火山部会委員による川内原子力発電所視察後の ご質問への回答について

2022年9月15日
九州電力株式会社

図-1 掃流砂層・浮遊砂層分離モデルの概念図

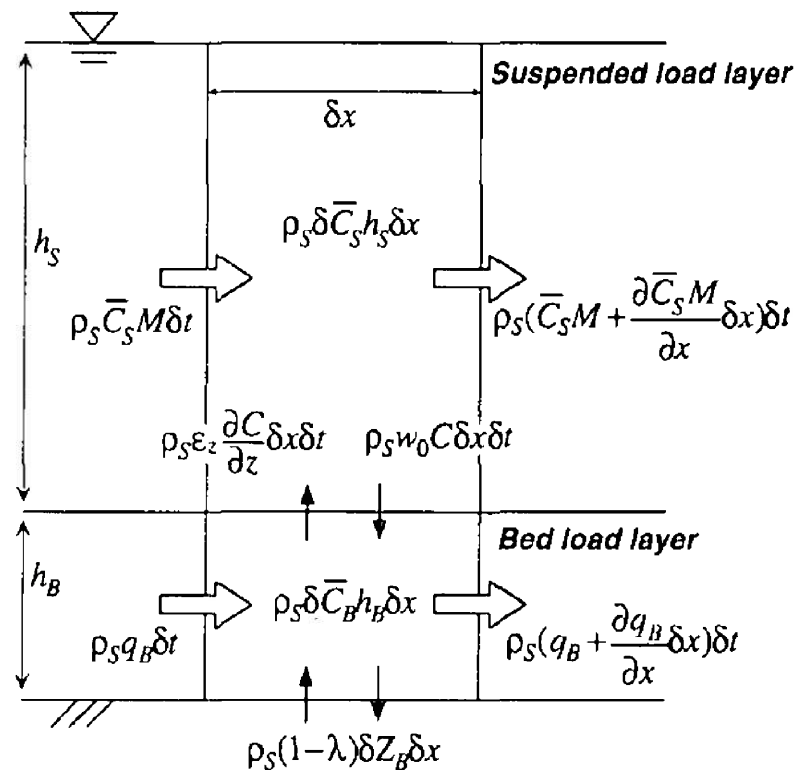
Q1-1. 土砂移動計算における高橋ほか（1999）の詳細は？

A1-1. 砂移動計算では、砂粒が底面と接触を保ちながら移動する掃流砂層と、砂粒が水中に保持され流水とともに移動する浮遊砂層を独立に取扱い、交換砂量を考慮した各層での砂の連続の式を元に、地盤高の変化量が算出される。

高橋ほか（1999）では、この砂移動計算において、流砂量式及び巻き上げ量の算定式を水理実験により求めた上で、浮遊砂濃度が非平衡状態においても適用可能な津波を対象とした土砂移動モデルを提案。

【取水設備の構成（断面図）】

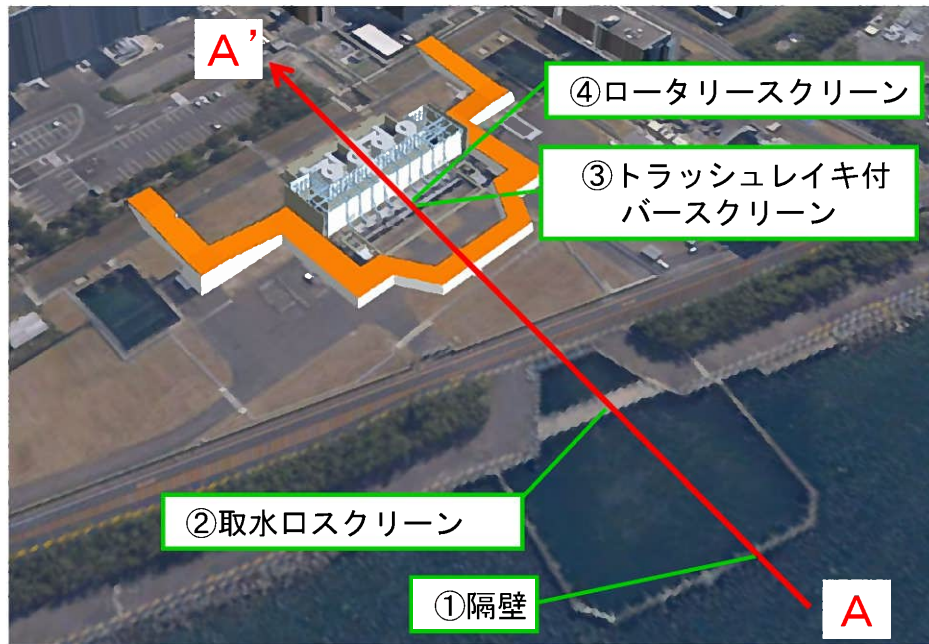
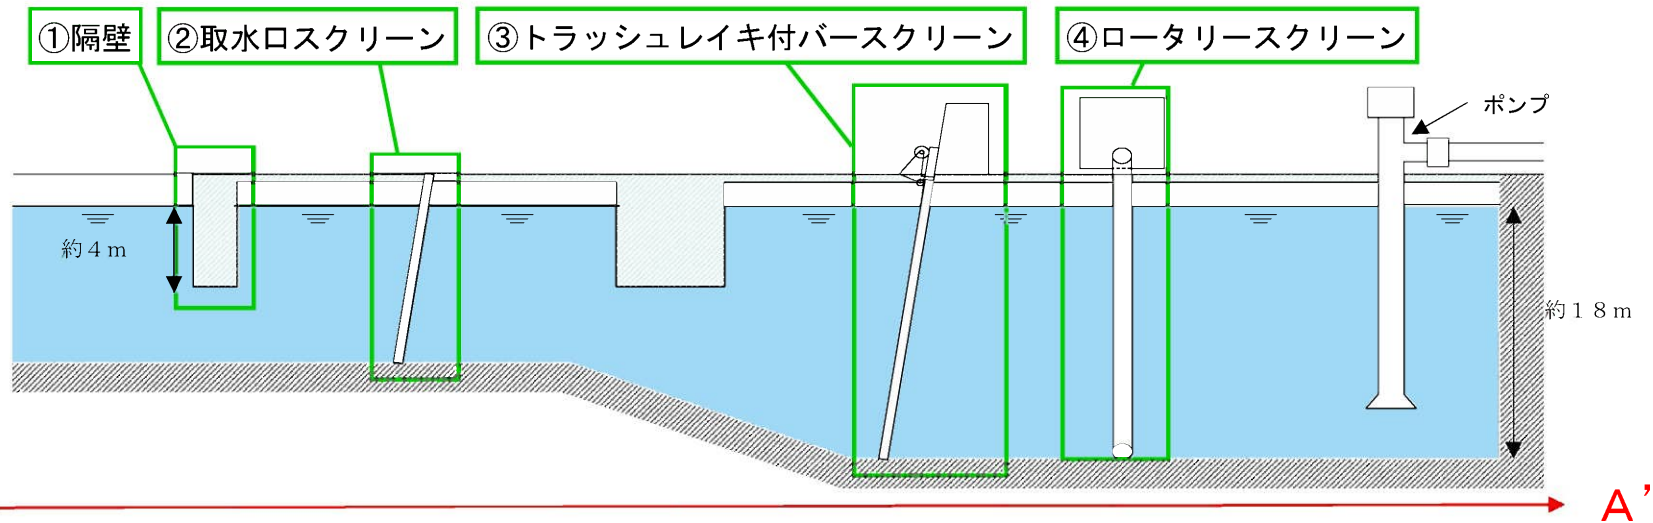
Q1-2. 津波は水だけでなく、大量の泥や瓦礫を含んで押し寄せたり引いたりするが、取水口周辺が泥や瓦礫により埋まったとしても、冷却水を取水できるのか？

A1-2. 泥、瓦礫を含んだ津波については、下記のとおり多重的な対策を設けている。

- ①海水取水路には、隔壁を設け、海面から約4メートル下の海水を取り入れる構造としているため表層の浮遊物は取水路に流入しない。
- ②引き波に伴う海面下降時においても貯留堰により海水ポンプの継続運転に必要な水量は確保できる設計としている。
- ③取水した海水中のゴミや漂流物が海水ポンプに吸い込まれないよう、海水ポンプ前に網状の流入防止設備（バースクリーン、ロータリースクリーン）を設けている。なお、流入防止装置は80%程度の閉塞まで許容できる。
- ④仮に海水ポンプの運転が継続できない場合には、プラントを手動停止することとしている。プラント停止後、補助給水系統及び主蒸気逃がし系統により原子炉の冷却が可能である。

図 プレート境界面の固着状態を示す模式図
(出典：「津波の辞典」，首藤他，朝倉書店，2007)

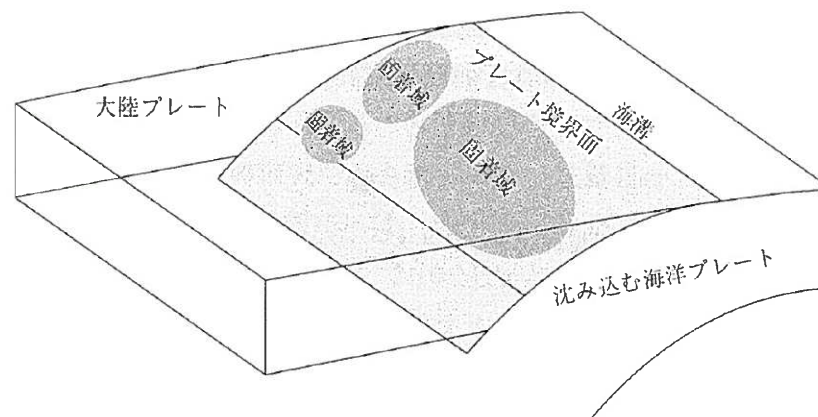
Q2-1. 基準津波はどのように算定したのか？

基準津波の津波波源については、2011年東北地方太平洋沖地震津波の教訓を踏まえ、現在の知識・データが全てとせず、安全意識として、これを超えることが起こりうるとの観点で設定した。

固着域の分析の結果、琉球海溝において想定される地震の最大規模は、琉球海溝北部及び中部ではMw8.0クラス、琉球海溝南部ではMw8.5クラスと考えられる。しかしながら、十分な不確かさを考慮した津波波源として、領域内にある複数の固着域が連動破壊することを想定し、各領域の全範囲が破壊する規模を想定。

琉球海溝では東北地方太平洋沖地震レベルの固着域は確認されないものの、琉球海溝の海溝軸付近で東北地方太平洋沖地震と同規模(Mw9.1)の地震が発生する場合を想定し、領域境界を越えて琉球海溝北部から琉球海溝中部までの領域が破壊する規模を想定。

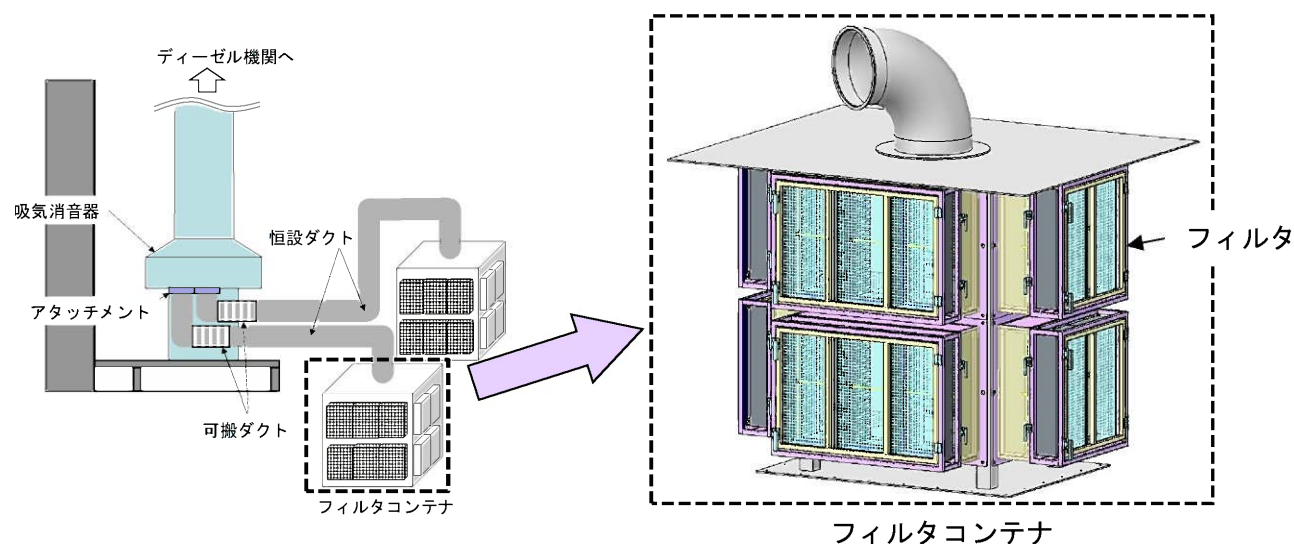
Q3-2. フィルタコンテナを常設すればよいのではないか？

A3-2. フィルタコンテナは「实用発電用原子炉の設置、運転等に関する規則」の要求事項に基づき配備している。

常設した場合、通常運転時に実施している非常用ディーゼル発電機の起動試験や負荷試験にてフィルタが閉塞するため、通常時は切り離れた運用としている。

(仮に、フィルタが閉塞しないようフィルタを外した状態でフィルタコンテナを接続した場合、降灰時にフィルタ取付作業が発生するためフィルタコンテナを常設するメリットはない。)
